三菱ギヤードモータ セールスとサービス

No. 871 – 0199

D 軸受(メタル軸受) 形状変更のお知らせ

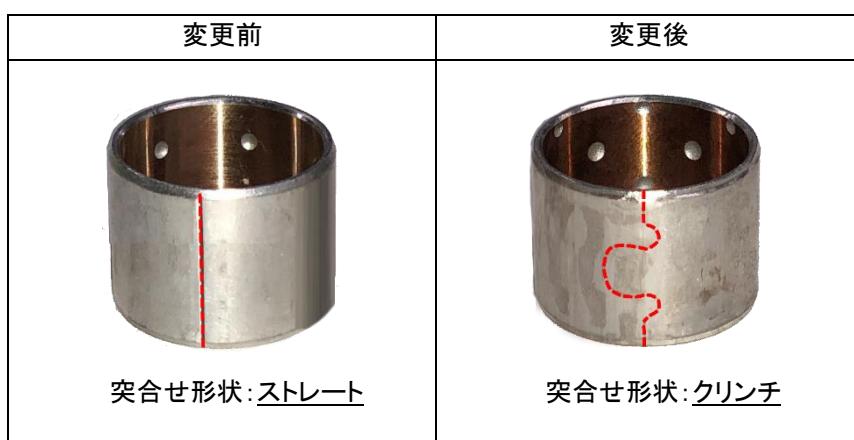
減速機内で使用しております D 軸受の形状を変更いたします。

1) 突合せ部形状

巻き胴の突合せ部をストレートからクリンチへ変更いたします。

2) 今回の変更に伴う取付と軸受寿命への影響はございません。
